TSI 02/2021

Замена материала прокладки клапанной крышки 638.901 для MAN D28

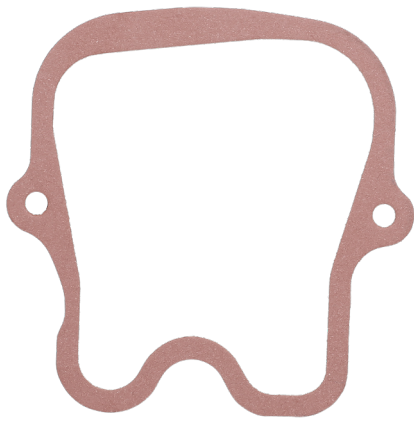
Мы усовершенствовали прокладку клапанной крышки 638.901, полностью заменив материал изготовления на новую разработку под названием EWP 407. Он обладает такой же способностью к сжатию, как и предыдущий материал, а кроме того, слабой адгезией благодаря тефлоновому покрытию (PTFE). Это упрощает демонтаж и практически исключает необходимость очистки поверхностей уплотнения. Данный материал отличается не только очень высокой стойкостью к маслам и топливу, но и превосходной герметизирующей способностью даже при неоптимальном расстоянии между винтовыми отверстиями. Новый материал также отличается внешним видом — прокладка клапанной крышки теперь поставляется не в стандартном красном цвете, а в сером цвете и в привычном для продукции Elring качестве первичного оснащения.

Предыдущий 638.901 – MAN 51.03905.0134
Материал: EWP красный (мягкий материал)

НОВЫЙ 638.901 – MAN 51.03905.0134
Материал: EWP 407 серый (мягкий материал)
